改善箇所説明図③

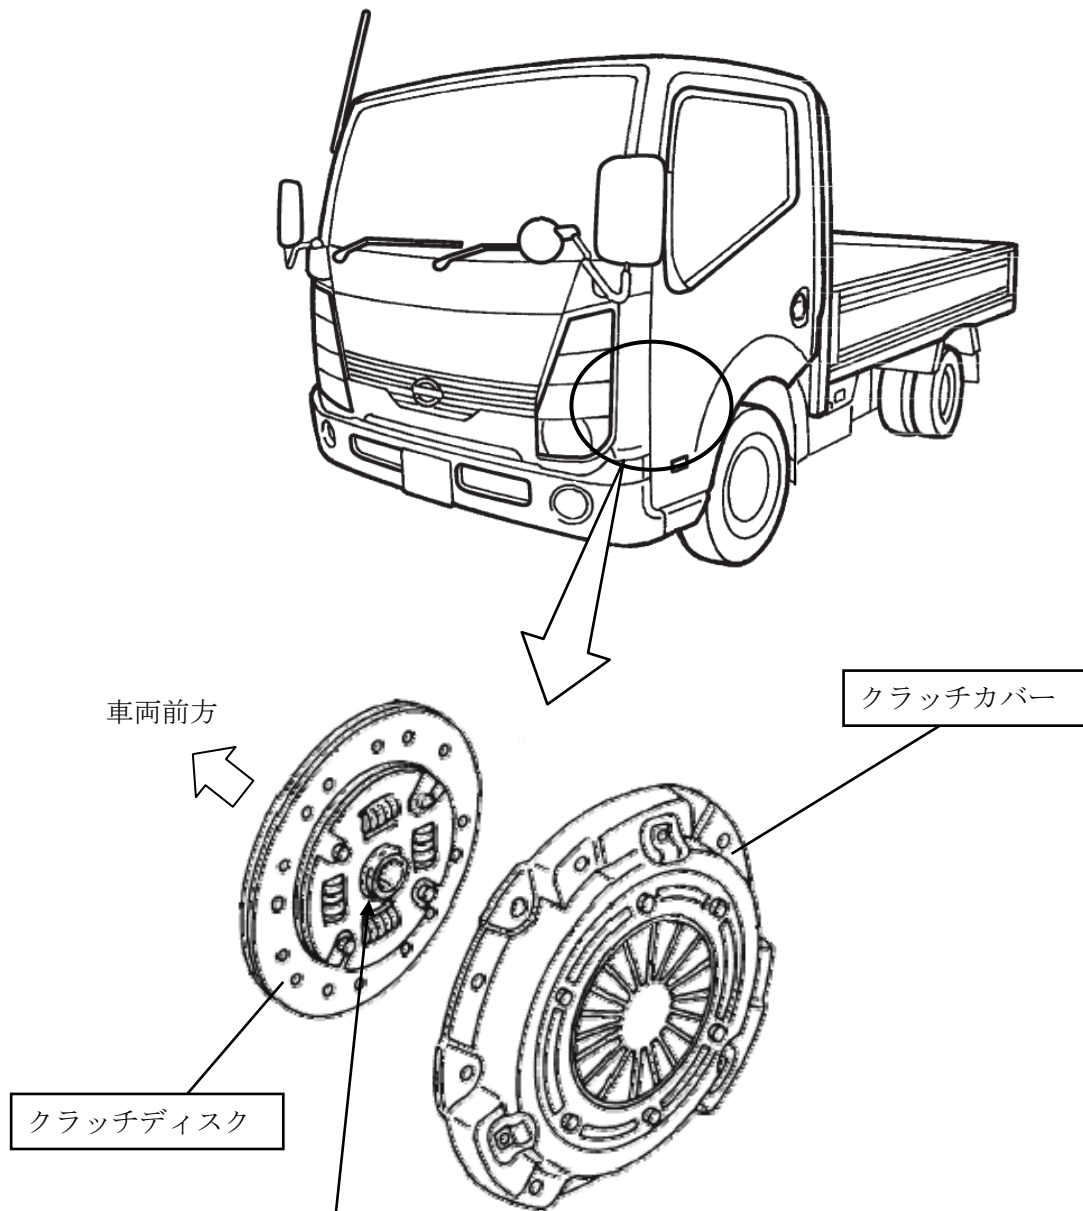
自動6速マニュアルモードトランスミッションにおいて、クラッチディスクのブッシュの強度が不足しているため、クラッチ操作の繰り返しにより当該ブッシュが破損し、破損片がクラッチカバーとクラッチディスク間に噛みこんでクラッチが切れなくなることがあり、警告灯が点灯するとともに保護制御によりギヤを固定して、変速できなくなるおそれがある。

全車両、当該クラッチディスクを対策品と交換するとともに、クラッチカバーを新品と交換する。
